**Европейская экономическая комиссия**

**Рабочая группа по вопросам освещения  
и световой сигнализации**

**Упрощение правил, касающихся устройств освещения  
и световой сигнализации**

**Предложение по общим поправкам к Правилам № 19,  
98, 112, 113 и 123**

Приложение 4, добавление 1 изменить следующим образом:

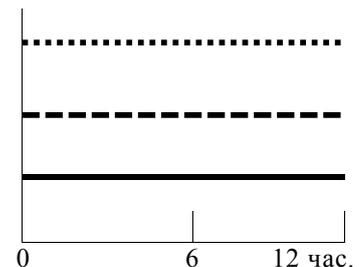
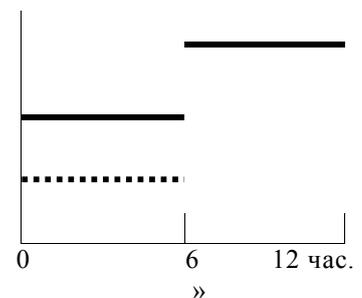
Дополнительный(е) источник(и) света или модуль (модули) СИД для поворотного освещения

Дополнительный(е) источник(и) света или модуль (модули) СИД для поворотного освещения

«3.2.2 **Условия работы источника света на СИД**

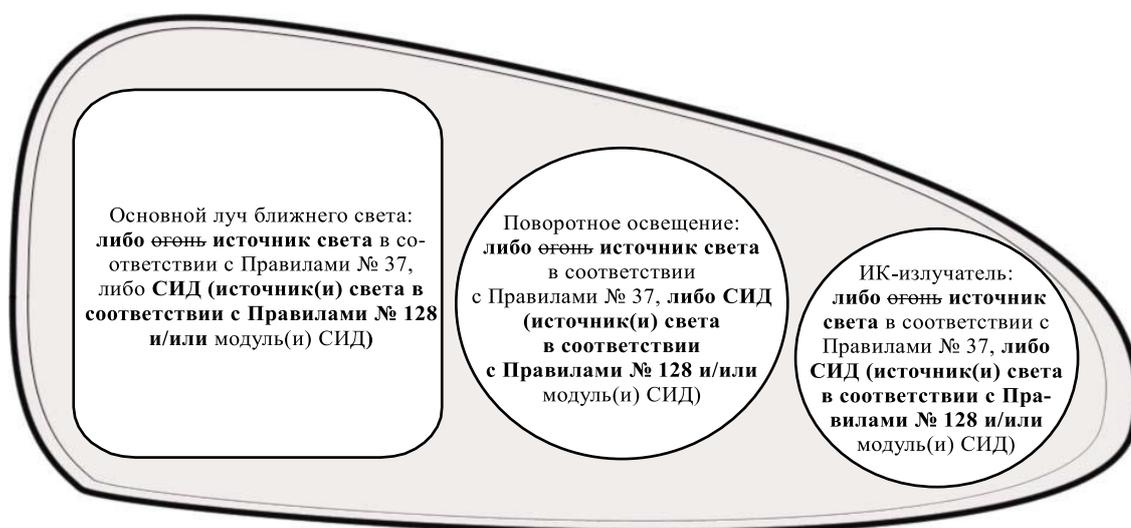
Включить новый пункт 3.2.2 следующего содержания и соответствующим образом изменить нумерацию следующего пункта:

**Все образцы подвергают испытаниям в условиях, определенных в пунктах 6.1.4 и 6.1.6 настоящих Правил.**
